Sekundárne hodnotenie činnosti/stavby „Vodná nádrž Furmanec“.

Ekologická časť

Sekundárne hodnotenie činnosti/stavby „Vodná nádrž Furmanec“ bolo vypracované ako odpoveď na **STANOVISKO k činnosti/stavbe „Vodná nádrž Furmanec“** vypracované na základe jej odborného posúdenia v súlade s ustanovením § 16a ods. 3 zákona č. 364/2004 Z. z. o vodách a o zmene zákona SNR č. 372/1990 Zb. o priestupkoch v znení neskorších predpisov (vodný zákon) v znení neskorších predpisov.

Obr. 1. Širšie súvislosti potoka Furmanec a navrhovanej vodnej nádrže Furmanec. Obdĺžnik znázorňuje umiestnenie vodnej nádrže schematicky znázornenej na obr. 2.

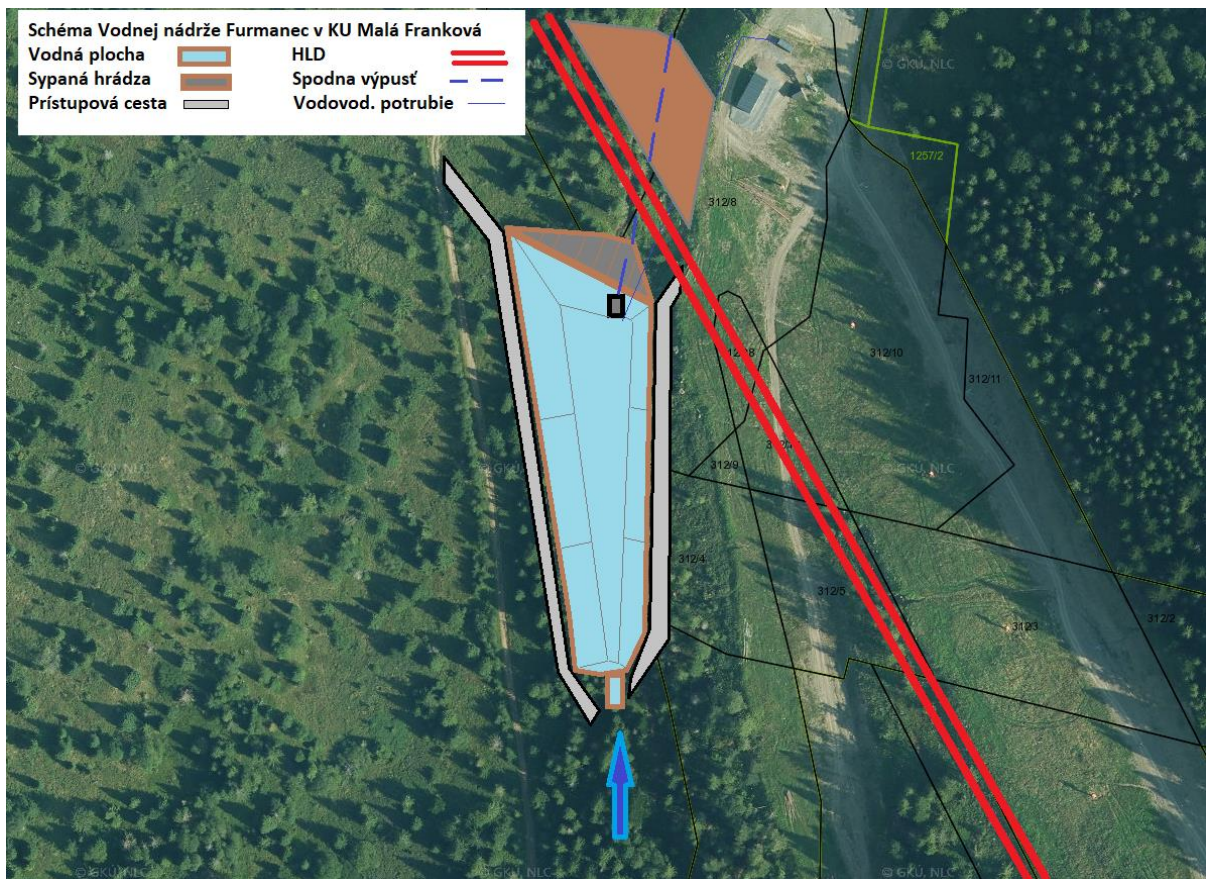
Vlastná lokalita výstavby je odvodnená tokom Furmanec, ktorý pramení na severných svahoch hrebeňa Magurky. Ide o pravostranný prítok Frankovského potoka so sútokom v obci Malá Franková. Pre tok je charakteristická rozkolísanosť prietokov v priebehu roka, s minimom v jesenno-zimnom období a maximom v letných mesiacoch. Evidovaný je výskyt veľkých vôd periodického charakteru (jarné topenie snehu) ale aj nepravidelných, ktoré súvisia s výdatnými zrážkami a vysokým povrchovým odtokom územia. V závere doliny toku v lokalite nad plánovanou VN Furmanec a svahových prítokov sa **migrácia lososovitých rýb nevyskytuje, nakoľko občas vysychajú.**

Obr. 2. Schéma vodnej nádrže Furmanec.

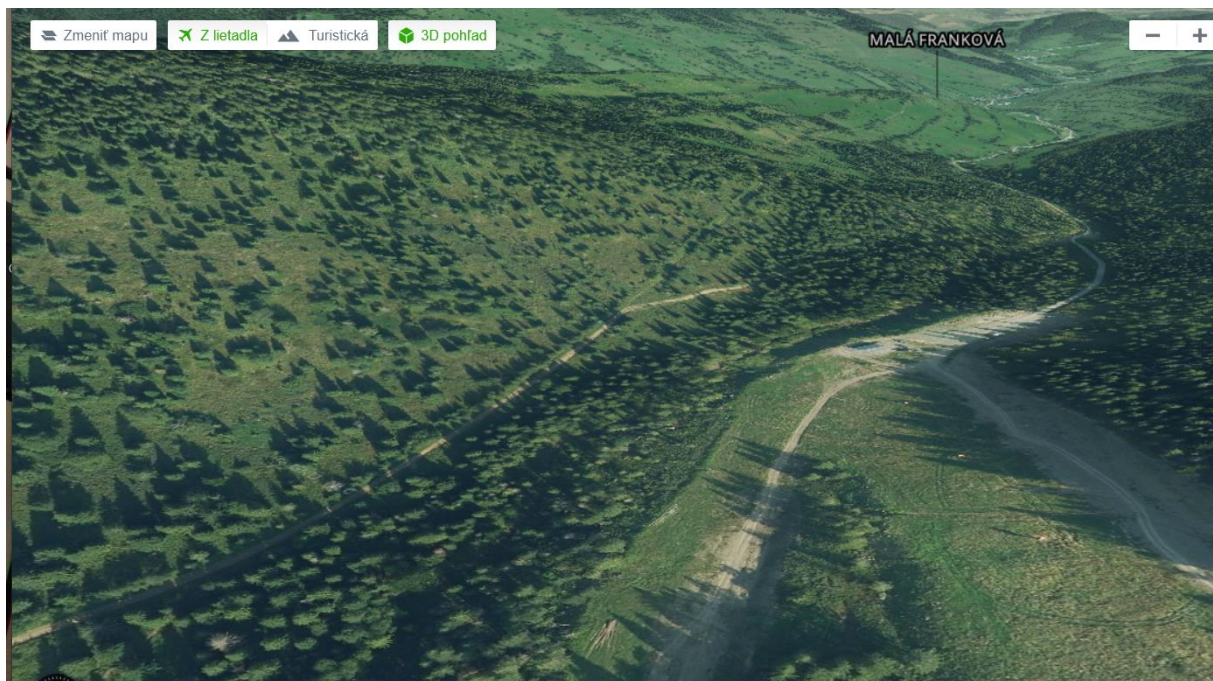
Zmenu fyzikálnych (hydromorfologických) charakteristík toku Furmanec môžu spôsobiť stavebné objekty SO 02 - Sedimentačná prehrádzka, SO 03 - Výpustná šachta a potrubie, SO 04 - Vodovodné potrubie DN 355, SO 05 – Drenáže a SO 08 - Úpravy na výtoky.
